改善箇所説明図

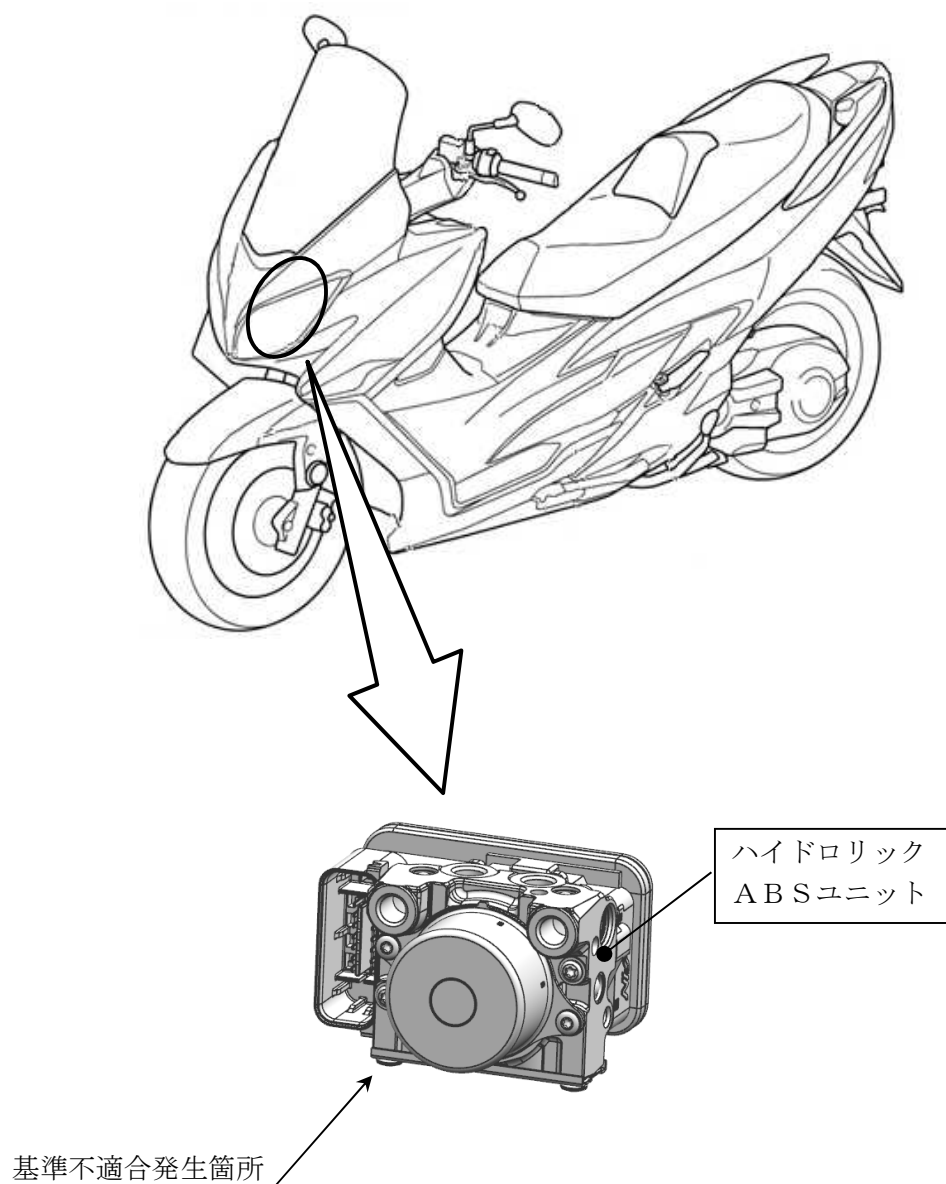
A B S（アンチロックブレーキシステム）のハイドロリック A B Sユニットにおいて、構成部品の組付け治具形状が不適切なため、組付け時にアルミ片が発生することがある。そのため、A B S作動時に当該アルミ片が逆止弁へ噛み込むと、前輪または後輪がロックするおそれがある。

全車両、ハイドロリック A B Sユニットの製造番号を確認し、該当するものは良品と交換する。

識別：車わく(下部左側面または車台番号打刻位置付近)に青色のシールを貼付する。
